女川原子力発電所第2号機 工事計画認可申請書の一部補正 補正前後比較表
【VI-2-6-5-4-1-2 圧力抑制室圧力の耐震性についての計算書】

変更前		変更後		備考						
<p>計画の概要</p> <table border="1"> <thead> <tr> <th>基礎・支持構造</th> <th>主体構造</th> </tr> </thead> <tbody> <tr> <td>検出器は、計器取付ボルトにより取付板に固定され、取付板は、取付板取付ボルトにより計器スタンションに固定される。 計器スタンションは、基礎に基礎ボルトで設置する。</td> <td>弹性圧力検出器 （壁に設置された計装スタンションに検出器を計器取付ボルトにより固定する構造）</td> </tr> </tbody> </table> <p>【圧力抑制室圧力（計器スタンション）(T48-PT019)】</p> <p>側面</p> <p>正面</p> <p>(単位: mm)</p>	基礎・支持構造	主体構造	検出器は、計器取付ボルトにより取付板に固定され、取付板は、取付板取付ボルトにより計器スタンションに固定される。 計器スタンションは、基礎に基礎ボルトで設置する。	弹性圧力検出器 （壁に設置された計装スタンションに検出器を計器取付ボルトにより固定する構造）	<p>計画の概要</p> <table border="1"> <thead> <tr> <th>基礎・支持構造</th> <th>主体構造</th> </tr> </thead> <tbody> <tr> <td>検出器は、計器取付ボルトにより取付板に固定され、取付板は、取付板取付ボルトにより計器スタンションに固定される。 計器スタンションは、基礎に基礎ボルトで設置する。</td> <td>弹性圧力検出器 （壁に設置された計装スタンションに検出器を計器取付ボルトにより固定する構造）</td> </tr> </tbody> </table> <p>【圧力抑制室圧力（計器スタンション）(T48-PT019)】</p> <p>側面</p> <p>正面</p> <p>(単位: mm)</p>	基礎・支持構造	主体構造	検出器は、計器取付ボルトにより取付板に固定され、取付板は、取付板取付ボルトにより計器スタンションに固定される。 計器スタンションは、基礎に基礎ボルトで設置する。	弹性圧力検出器 （壁に設置された計装スタンションに検出器を計器取付ボルトにより固定する構造）	記載の適正化

女川原子力発電所第2号機 工事計画認可申請書の一部補正 補正前後比較表
【VI-2-10-1-2-3-2 ガスタービン発電設備 燃料移送ポンプの耐震性についての計算書】

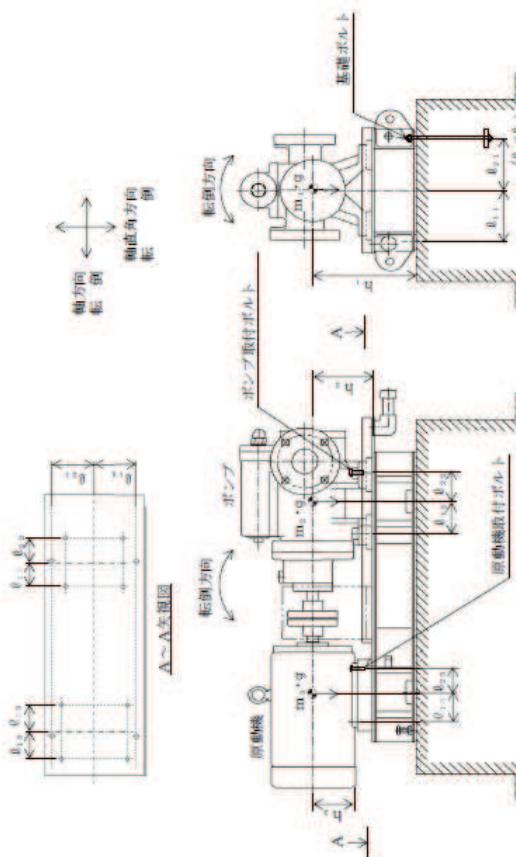
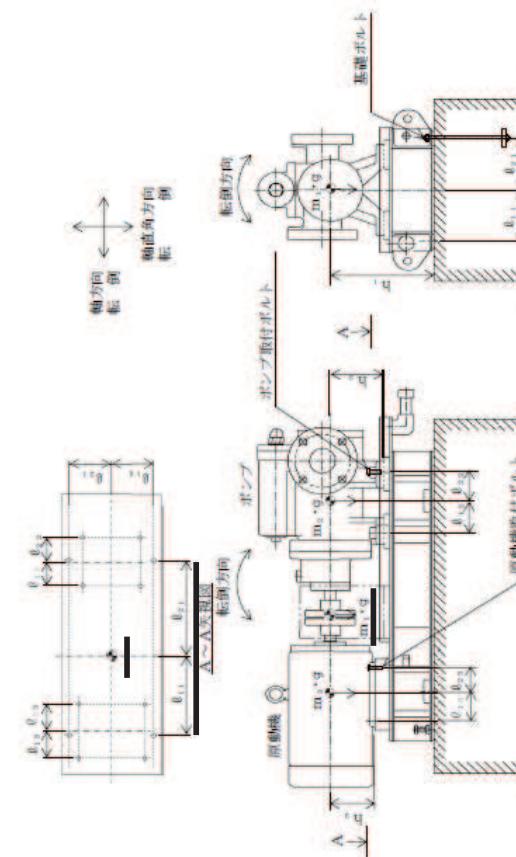
変更前	変更後	備考
<p>4.2 ポンプの動的機能維持評価</p> <p>4.2.1 評価対象部位</p> <p>ガスタービン発電設備燃料移送ポンプは、原子力発電耐震設計特別調査委員会報告書「動的機器の地震時機能維持評価に関する調査報告書（昭和 62 年 2 月）」及び電力共通研究「動的機器の地震時機能維持の耐震余裕に関する研究（平成 25 年 3 月）」における類似構造の既往知見を踏まえ、地震時異常要因分析に基づいて、評価項目を以下のとおり抽出して評価を実施する。</p> <ul style="list-style-type: none"> a. 基礎ボルト b. 取付ボルト c. 軸 d. 軸受 e. 摆動部（主ねじ部） f. メカニカルシール g. 軸継手 <p>このうち「a. 基礎ボルト」「b. 取付ボルト」については、「3. 構造強度評価」に従って評価を行い、「5. 評価結果」にて十分な裕度を有していることを確認している。また、「g. 軸継手」は、軸受でスラスト荷重を受け持つことで軸継手にスラスト荷重が発生しない構造であるため、評価対象外とする。</p> <p>以上より、本計算書においては、軸、軸受、撆動部（主ねじ部）及びメカニカルシールを評価対象部位とする。</p> <p>4.2.2 許容値</p> <p>軸の許容値は、軸の変形等による回転機能への影響を考慮し、軸の変形を弾性範囲内に留めるよう、「その他のポンプ」の許容応力状態Ⅲ-S に準拠し設定する。撆動部（主ねじ部）については、主ねじとスリーブの接触による、回転機能、移送機能への影響を考慮して主ねじとスリーブ間隙間を許容値とする。軸受は、回転機能確保の観点より面圧を、メカニカルシールは、流体保持機能確保の観点よりシール回転環の変位可能量を、許容値とする。</p> <p>VI-2-10-1-2-3-2</p>	<p>4.2 ポンプの動的機能維持評価</p> <p>4.2.1 評価対象部位</p> <p>ガスタービン発電設備燃料移送ポンプは、原子力発電耐震設計特別調査委員会報告書「動的機器の地震時機能維持評価に関する調査報告書（昭和 62 年 2 月）」及び電力共通研究「動的機器の地震時機能維持の耐震余裕に関する研究（平成 25 年 3 月）」における類似構造の既往知見を踏まえ、地震時異常要因分析に基づいて、評価項目を以下のとおり抽出して評価を実施する。</p> <ul style="list-style-type: none"> a. 基礎ボルト b. 取付ボルト c. 軸 d. 軸受 e. 撆動部（主ねじ部） f. メカニカルシール g. 軸継手 <p>このうち「a. 基礎ボルト」「b. 取付ボルト」については、「3. 構造強度評価」に従って評価を行い、「5. 評価結果」にて十分な裕度を有していることを確認している。また、「g. 軸継手」は、軸受でスラスト荷重を受け持つことで軸継手にスラスト荷重が発生しない構造であるため、評価対象外とする。</p> <p>以上より、本計算書においては、軸、軸受、撆動部（主ねじ部）及びメカニカルシールを評価対象部位とする。</p> <p>4.2.2 許容値</p> <p>軸の許容値は、軸の変形等による回転機能への影響を考慮し、軸の変形を弾性範囲内に留めるよう、「その他のポンプ」の許容応力状態Ⅲ-S に準拠し設定する。撆動部（主ねじ部）については、主ねじとスリーブの接触による、回転機能、移送機能への影響を考慮して主ねじとスリーブ間隙間を許容値とする。軸受は、回転機能確保の観点より面圧を、メカニカルシールは、流体保持機能確保の観点よりシール回転環の変位可能量を許容値とする。</p> <p>許容値を表 4-1 に示す。</p> <p>VI-2-10-1-2-3-2</p>	<p>記載の適正化</p>

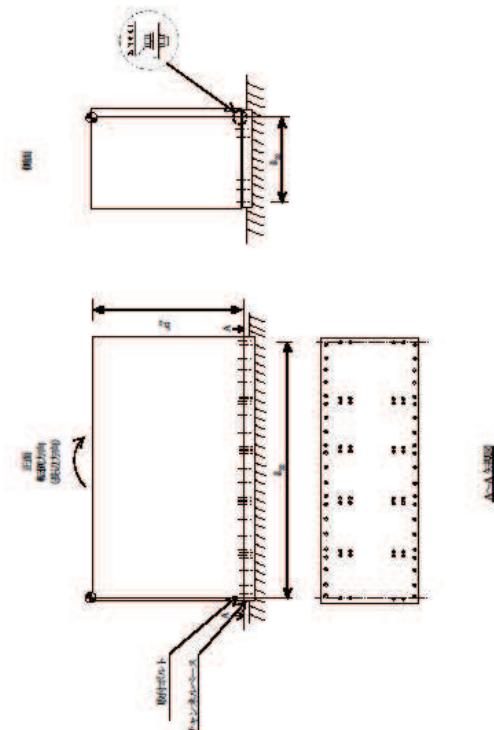
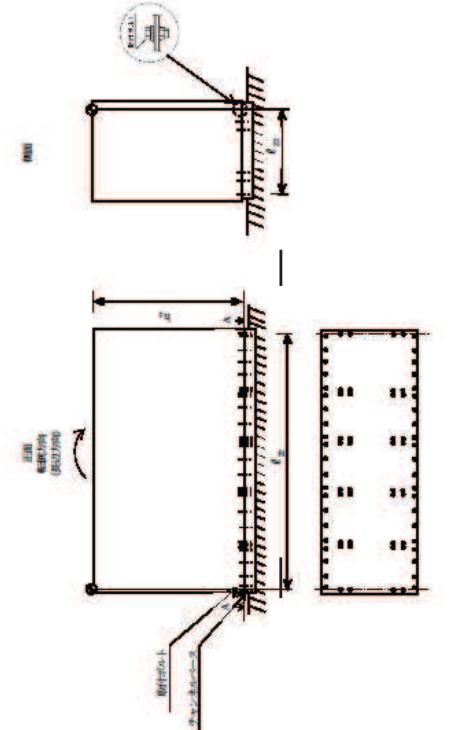
計画の概要	主体構造	横筋構造図												
基礎・支持構造	ガススターイン 発電設備燃料小出槽 は取付け台面に直接取り付ける。また、側面には取付け台面及び下面に底板を有する底板を有する。また、側面には取付け台面により車両に固定する。	【ガススターイン発電設備燃料小出槽】 （単位：mm） 側面の内容は検査施設の運営から公開できません。												
計画の概要	主体構造	横筋構造図												
基礎・支持構造	ガススターイン 発電設備燃料小出槽 は取付け台面に直接取り付ける。また、側面には取付け台面及び下面に底板を有する底板を有する。また、側面には取付け台面により車両に固定する。	【ガススターイン発電設備燃料小出槽】 （単位：mm） 側面の内容は検査施設の運営から公開できません。

【VI-2-10-1-4-2 メタルクラッドスイッチギア(高圧炉心スプレイ系用)の耐震性についての計算書】

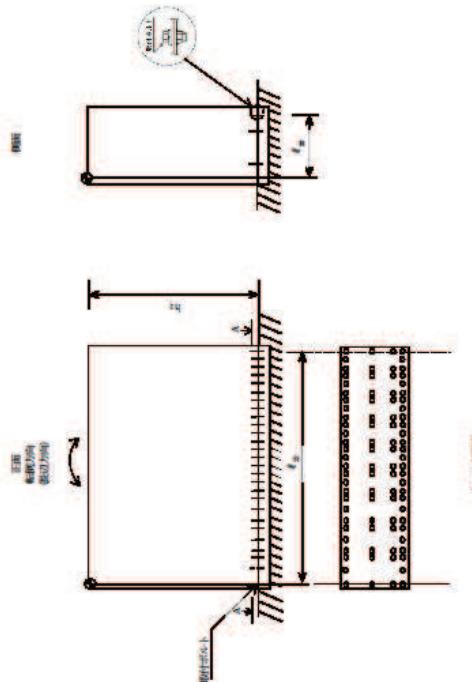
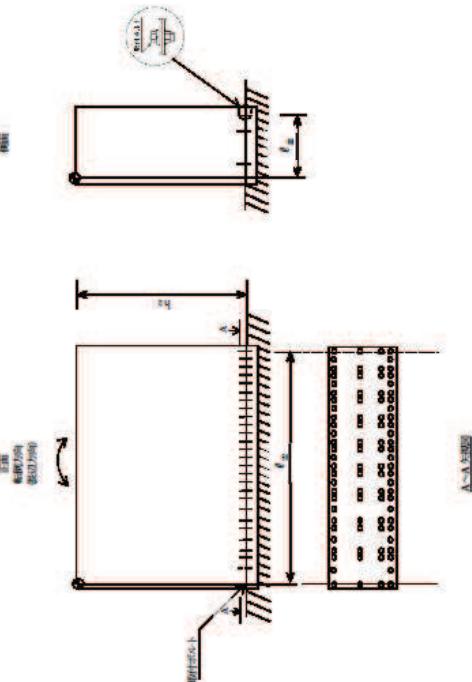
変更前		変更後		備考																						
<p>表 2-1 構造計画</p> <table border="1"> <thead> <tr> <th>計画の概要</th> <th>主体構造</th> <th>概略構造図</th> </tr> </thead> <tbody> <tr> <td>基礎・支持構造</td> <td>直立形 (鋼材及び鋼板を組み合わせた自立開鎖型の盤)</td> <td> </td> </tr> <tr> <td>メタルクラッドスイッチギア (高圧炉心スプレイ系用)</td> <td>【メタルクラッドスイッチギア (高圧炉心スプレイ系用)】</td> <td></td> </tr> <tr> <td>メタルクラッドスイッチギア (高圧炉心スプレイ系用)は、基礎に埋め込まれたチャンネルベースに取付ボルトで設置する。</td> <td></td> <td></td> </tr> </tbody> </table>	計画の概要	主体構造	概略構造図	基礎・支持構造	直立形 (鋼材及び鋼板を組み合わせた自立開鎖型の盤)		メタルクラッドスイッチギア (高圧炉心スプレイ系用)	【メタルクラッドスイッチギア (高圧炉心スプレイ系用)】		メタルクラッドスイッチギア (高圧炉心スプレイ系用)は、基礎に埋め込まれたチャンネルベースに取付ボルトで設置する。			<p>O 2 ⑦ VI-2-10-1-4-2 R 3</p> <table border="1"> <thead> <tr> <th>計画の概要</th> <th>主体構造</th> <th>概略構造図</th> </tr> </thead> <tbody> <tr> <td>基礎・支持構造</td> <td>直立形 (鋼材及び鋼板を組み合わせた自立開鎖型の盤であり、列盤構造である。)</td> <td> </td> </tr> <tr> <td>メタルクラッドスイッチギア (高圧炉心スプレイ系用)</td> <td>【メタルクラッドスイッチギア (高圧炉心スプレイ系用)】</td> <td></td> </tr> <tr> <td>メタルクラッドスイッチギア (高圧炉心スプレイ系用)は、基礎に埋め込まれたチャンネルベースに取付ボルトで設置する。</td> <td></td> <td></td> </tr> </tbody> </table>	計画の概要	主体構造	概略構造図	基礎・支持構造	直立形 (鋼材及び鋼板を組み合わせた自立開鎖型の盤であり、列盤構造である。)		メタルクラッドスイッチギア (高圧炉心スプレイ系用)	【メタルクラッドスイッチギア (高圧炉心スプレイ系用)】		メタルクラッドスイッチギア (高圧炉心スプレイ系用)は、基礎に埋め込まれたチャンネルベースに取付ボルトで設置する。			<p>記載の適正化</p>

計画の概要	主体構造	概略構造図																								
基礎・支持構造	直立形 (鋼材及び鋼板を組み合わせた自立開鎖型の盤)																									
メタルクラッドスイッチギア (高圧炉心スプレイ系用)	【メタルクラッドスイッチギア (高圧炉心スプレイ系用)】																									
メタルクラッドスイッチギア (高圧炉心スプレイ系用)は、基礎に埋め込まれたチャンネルベースに取付ボルトで設置する。																										
計画の概要	主体構造	概略構造図																								
基礎・支持構造	直立形 (鋼材及び鋼板を組み合わせた自立開鎖型の盤であり、列盤構造である。)																									
メタルクラッドスイッチギア (高圧炉心スプレイ系用)	【メタルクラッドスイッチギア (高圧炉心スプレイ系用)】																									
メタルクラッドスイッチギア (高圧炉心スプレイ系用)は、基礎に埋め込まれたチャンネルベースに取付ボルトで設置する。

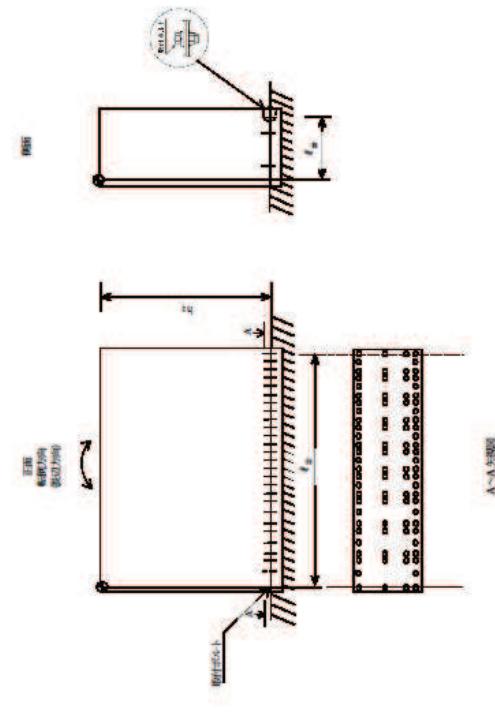
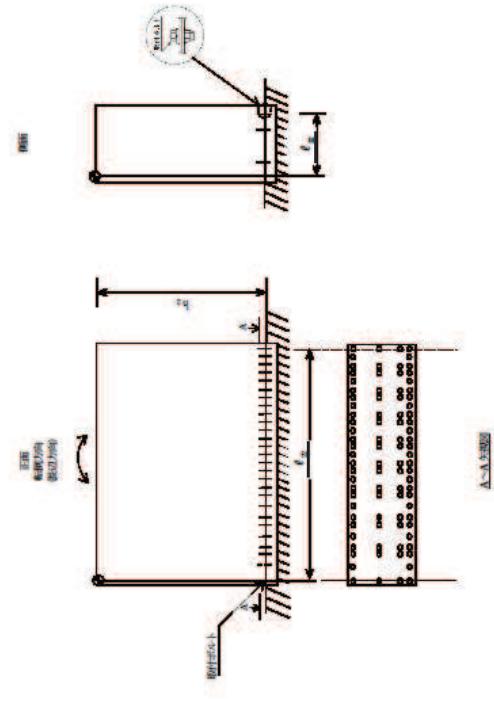
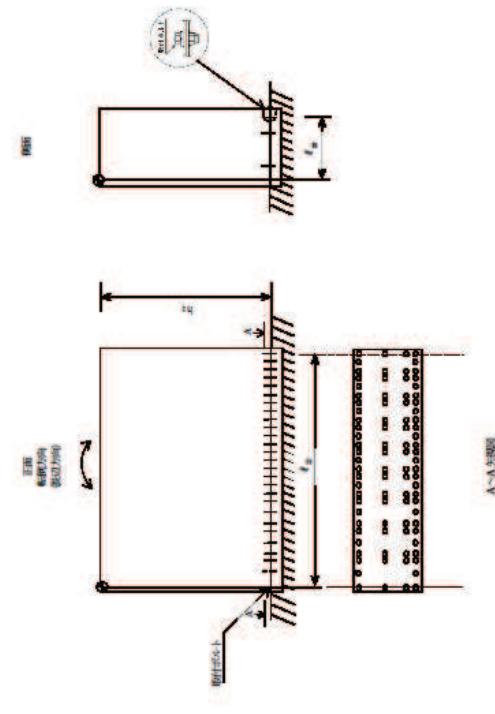
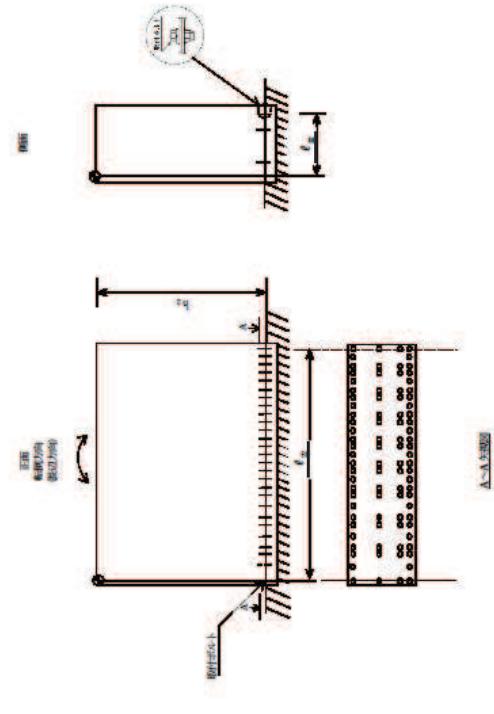
計画の概要		主体構造	概略構造図																																																							
基礎・支持構造	パワーセンタ（非常用）	直立形 (鋼材及び鋼板を組み合わせた自立脚鋼型の盤)	【パワーセンタ（非常用）】																																																							
パワーセンタ（非常用）のうち 460V パワーセンタ 4-2C 及び 460V パワーセンタ 4-2D は、基礎に埋め込まれたチャンネルベー スに取付ボルトで設置する。

<p>側面 正面 高さ たて 幅 奥行き</p>																																																							
			<p>460V パワーセンタ 4-2C 460V パワーセンタ 4-2D</p>																																																							
			<p>たて 幅 奥行き</p>																																																							
計画の概要		主体構造	概略構造図																																																							
基礎・支持構造	パワーセンタ（非常用）	直立形 (鋼材及び鋼板を組み合わせた自立脚鋼型の盤であり、列盤構造である。)	【パワーセンタ（非常用）】																																																							
パワーセンタ（非常用）のうち 460V パワーセンタ 4-2C 及び 460V パワーセンタ 4-2D は、基礎に埋め込まれたチャンネルベースに取付ボルトで設置する。

女川原子力発電所第2号機 工事計画認可申請書の一部補正 補正前後比較表
【VI-2-10-1-4-14 モータコントロールセンタ（緊急用）の耐震性についての計算書】

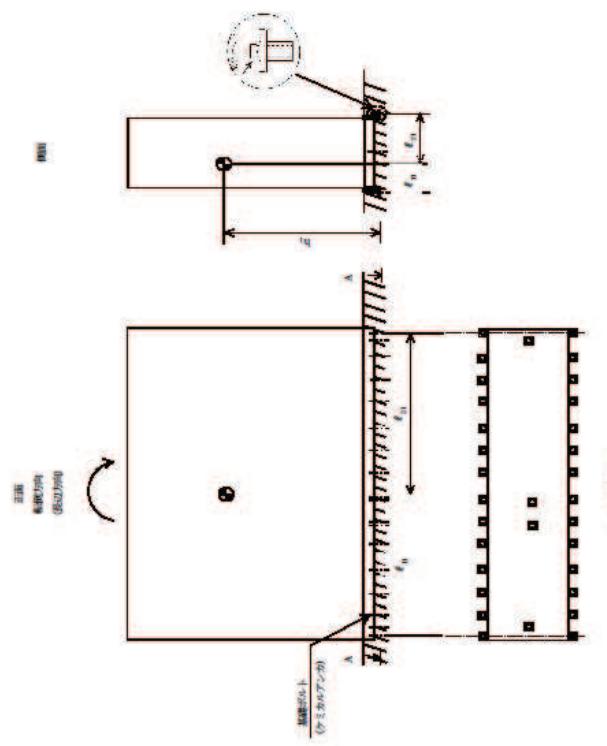
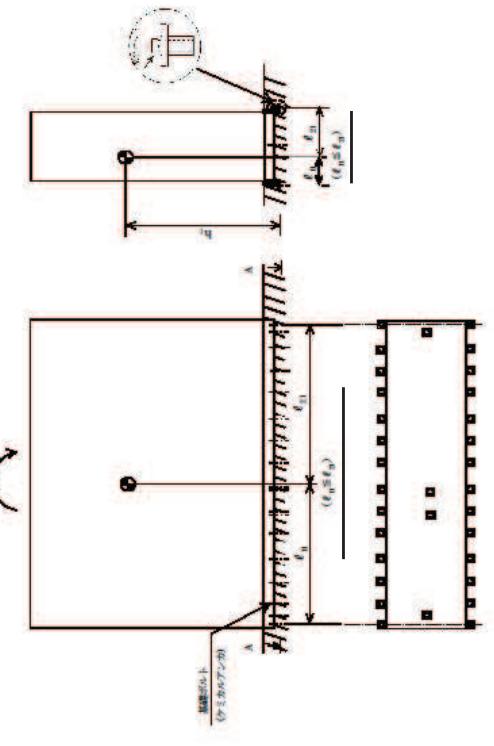
変更前		変更後		備考																												
<p style="text-align: center;">表2-2 構造計画</p> <table border="1" style="width: 100%; border-collapse: collapse;"> <thead> <tr> <th colspan="2">計画の概要</th> <th>主な構造</th> </tr> <tr> <th>基礎・支持構造</th> <th>主体構造</th> <th></th> </tr> </thead> <tbody> <tr> <td>モータコントロールセンタ（緊急用）のうち460V緊急用電気品建屋MCC 2F-1及び2F-2は、基礎に埋め込まれたチャネルベースに取付ボルトで設置する。</td> <td>直立形 (鋼材及び鋼板を組み合わせた自立間隔型の壁) 460V緊急用電気品建屋MCC 2F-2は、基礎に埋め込まれたチャネルベースに取付ボルトで設置する。 ※</td> <td>  <p>460V緊急用電気品建屋MCC 2F-1 460V緊急用電気品建屋MCC 2F-2</p> <table border="1" style="margin-left: auto; margin-right: auto;"> <tr> <td>たて</td> <td>mm</td> </tr> <tr> <td>横</td> <td>mm</td> </tr> <tr> <td>高さ</td> <td>mm</td> </tr> </table> <p>※図中の内容は商業機密の範囲外から公開できません。 ※</p> </td> </tr> </tbody> </table>	計画の概要		主な構造	基礎・支持構造	主体構造		モータコントロールセンタ（緊急用）のうち460V緊急用電気品建屋MCC 2F-1及び2F-2は、基礎に埋め込まれたチャネルベースに取付ボルトで設置する。	直立形 (鋼材及び鋼板を組み合わせた自立間隔型の壁) 460V緊急用電気品建屋MCC 2F-2は、基礎に埋め込まれたチャネルベースに取付ボルトで設置する。 ※	 <p>460V緊急用電気品建屋MCC 2F-1 460V緊急用電気品建屋MCC 2F-2</p> <table border="1" style="margin-left: auto; margin-right: auto;"> <tr> <td>たて</td> <td>mm</td> </tr> <tr> <td>横</td> <td>mm</td> </tr> <tr> <td>高さ</td> <td>mm</td> </tr> </table> <p>※図中の内容は商業機密の範囲外から公開できません。 ※</p>	たて	mm	横	mm	高さ	mm	<p style="text-align: center;">表2-2 構造計画</p> <table border="1" style="width: 100%; border-collapse: collapse;"> <thead> <tr> <th colspan="2">計画の概要</th> <th>主な構造</th> </tr> <tr> <th>基礎・支持構造</th> <th>主な構造</th> <th></th> </tr> </thead> <tbody> <tr> <td>モータコントロールセンタ（緊急用）のうち460V緊急用電気品建屋MCC 2F-1及び2F-2は、基礎に埋め込まれたチャネルベースに取付ボルトで設置する。</td> <td>直立形 (鋼材及び鋼板を組み合わせた自立間隔型の壁であり、列壁構造である。) 460V緊急用電気品建屋MCC 2F-2は、基礎に埋め込まれたチャネルベースに取付ボルトで設置する。 ※</td> <td>  <p>460V緊急用電気品建屋MCC 2F-1 460V緊急用電気品建屋MCC 2F-2</p> <table border="1" style="margin-left: auto; margin-right: auto;"> <tr> <td>たて</td> <td>mm</td> </tr> <tr> <td>横</td> <td>mm</td> </tr> <tr> <td>高さ</td> <td>mm</td> </tr> </table> <p>※図中の内容は商業機密の範囲外から公開できません。 ※</p> </td> </tr> </tbody> </table>	計画の概要		主な構造	基礎・支持構造	主な構造		モータコントロールセンタ（緊急用）のうち460V緊急用電気品建屋MCC 2F-1及び2F-2は、基礎に埋め込まれたチャネルベースに取付ボルトで設置する。	直立形 (鋼材及び鋼板を組み合わせた自立間隔型の壁であり、列壁構造である。) 460V緊急用電気品建屋MCC 2F-2は、基礎に埋め込まれたチャネルベースに取付ボルトで設置する。 ※	 <p>460V緊急用電気品建屋MCC 2F-1 460V緊急用電気品建屋MCC 2F-2</p> <table border="1" style="margin-left: auto; margin-right: auto;"> <tr> <td>たて</td> <td>mm</td> </tr> <tr> <td>横</td> <td>mm</td> </tr> <tr> <td>高さ</td> <td>mm</td> </tr> </table> <p>※図中の内容は商業機密の範囲外から公開できません。 ※</p>	たて	mm	横	mm	高さ	mm	記載の適正化

計画の概要		主な構造																														
基礎・支持構造	主体構造																															
モータコントロールセンタ（緊急用）のうち460V緊急用電気品建屋MCC 2F-1及び2F-2は、基礎に埋め込まれたチャネルベースに取付ボルトで設置する。	直立形 (鋼材及び鋼板を組み合わせた自立間隔型の壁) 460V緊急用電気品建屋MCC 2F-2は、基礎に埋め込まれたチャネルベースに取付ボルトで設置する。 ※	 <p>460V緊急用電気品建屋MCC 2F-1 460V緊急用電気品建屋MCC 2F-2</p> <table border="1" style="margin-left: auto; margin-right: auto;"> <tr> <td>たて</td> <td>mm</td> </tr> <tr> <td>横</td> <td>mm</td> </tr> <tr> <td>高さ</td> <td>mm</td> </tr> </table> <p>※図中の内容は商業機密の範囲外から公開できません。 ※</p>	たて	mm	横	mm	高さ	mm																								
たて	mm																															
横	mm																															
高さ	mm																															
計画の概要		主な構造																														
基礎・支持構造	主な構造																															
モータコントロールセンタ（緊急用）のうち460V緊急用電気品建屋MCC 2F-1及び2F-2は、基礎に埋め込まれたチャネルベースに取付ボルトで設置する。	直立形 (鋼材及び鋼板を組み合わせた自立間隔型の壁であり、列壁構造である。) 460V緊急用電気品建屋MCC 2F-2は、基礎に埋め込まれたチャネルベースに取付ボルトで設置する。 ※	 <p>460V緊急用電気品建屋MCC 2F-1 460V緊急用電気品建屋MCC 2F-2</p> <table border="1" style="margin-left: auto; margin-right: auto;"> <tr> <td>たて</td> <td>mm</td> </tr> <tr> <td>横</td> <td>mm</td> </tr> <tr> <td>高さ</td> <td>mm</td> </tr> </table> <p>※図中の内容は商業機密の範囲外から公開できません。 ※</p>	たて	mm	横	mm	高さ	mm
